CIRCULAR MODIFICATORIA Y ACLARATORIA N° 3

ASUNTO: Licitación Pública N° 51/2019 - CUDAP: EX-HCD:0001575/2019 – "Reformas de obra civil, provisión y colocación de instalaciones en anexo "G" de la HCDN".

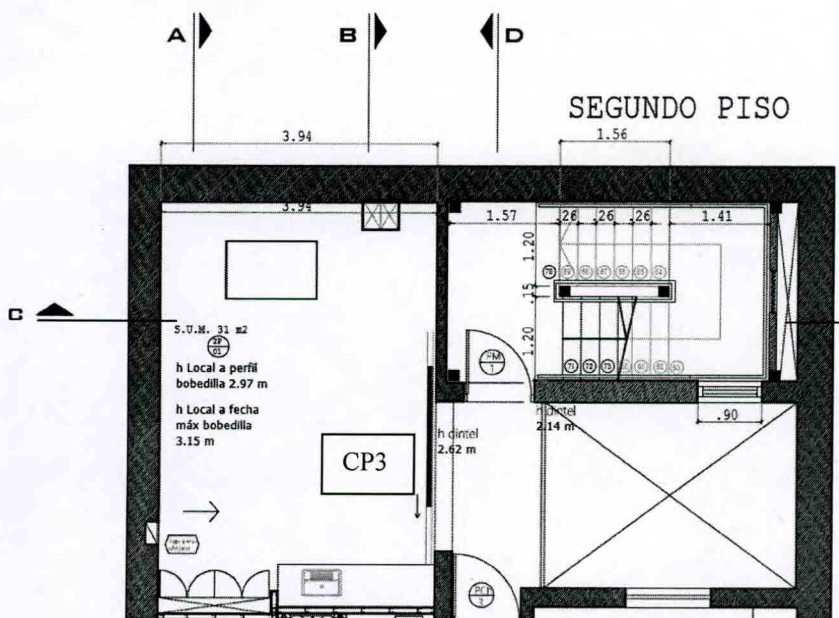
7.- Consulta: No es posible verificar en planos la ubicación y tipo de carpinterías respecto a las de planillas de carpinterías. No existe correspondencia entre lo documentado en planillas y en planos. Se pide aclaración.

A efectos de clarificar los ítems del rubro 15. CARPINTERÍAS se detalla:

- 15.1. Carpintería de madera en fachada. En plano de arquitectura pág. 112, donde dice PCH/2 se debe leer PVM/2. En cuanto al ancho de la misma deberá tomarse el indicado en detalle de carpintería pág. 117.
- 15.2. Puertas de chapa doblada (nomenclatura PCH/1, 2 y 3) indicadas en documentación gráfica como "PCH Puerta metálica". Ver ubicación en

documentación gráfica: plano arquitectura. En planilla de cómputo se corresponde con los puntos 15.2.1. y 15.2.2.

- 15.3.1. Portón Corredizo en nivel Planta Baja y Primer piso, ver ubicación en plano de arquitectura. En detalles en pág. 119, se corrige la cantidad especificada en planilla, donde deberá leerse 2 (dos) unidades.
- 15.3.2. Portón Corredizo en segundo nivel. Ubicación en esquema adjunto y detalle en pág. 122.
